Thermo8

Es soll die Temperatur mithilfe von 8 NTCs gemessen werden.

Der gefixte Schaltplan

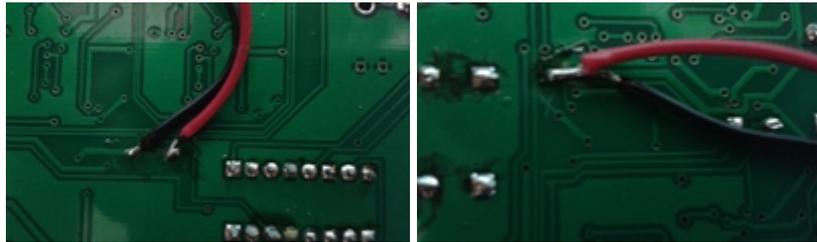
Der alte Schaltplan, wo noch die Versorgungsspannungen der OPs falsch angeschlossen sind, siehe Meckerliste (mit diesem Schaltplan wurden die Platinen bestellt)

Der Fehler der Schaltung wurde auf folgender Weise behoben:

Zwischen den Lötstellen der Kabel wurde mit einem Cuttermesser die Leitungen durchtrennt. Hier
